VYSVĚTLENÍ ZADÁVACÍ DOKUMENTACE
Č. 7 ZE DNE 30. 1. 2024

„Rekonstrukce letního koupaliště a krytého bazénu v Břeclavi“, ev. č. VVZ: Z2023-057614

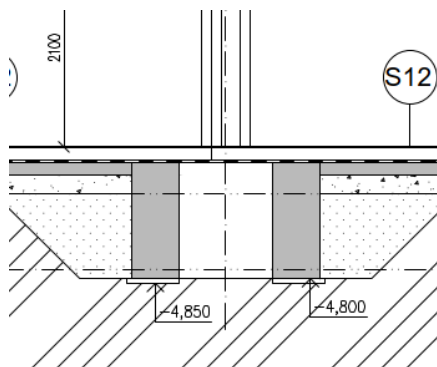
Jakým způsobem je uvažováno napojení nové hydroizolace na hydroizolaci původní (která se nachází pod nosnými stěnami při provádění nových základů viz obrázek níže).

Aktuálně není jasné, v jakém stavu se stávající hydroizolace nachází, neznáme její funkčnost, technicky nelze zajistit její neporušení při bouracích pracích a nelze garantovat 100% zajištění proti tlakové vodě, část základů se nachází pod hladinou spodní vody!

Zadavatel předpokládá, že nová hydroizolace bude napojena na stávající hydroizolaci natavením. Překrytí pásů 150 mm. Je zřejmé, že bez odstranění podlahy nelze zjistit v jakém technickém stavu se hydroizolace nachází. Ani poté však nelze určit její stav pod stávajícími stěnami.

Na stávajících konstrukcích v suterénu není patrný průsak spodní vody.

Projekt předpokládá, že se stávající hydroizolace nachází v dobrém stavu. Bourací práce by měly být prováděny co nejopatrněji. Pokud při nich bude zjištěno lokální porušení stávající hydroizolace či jiný defekt, bude tento stav řešen projekčně v rámci autorského dozoru.
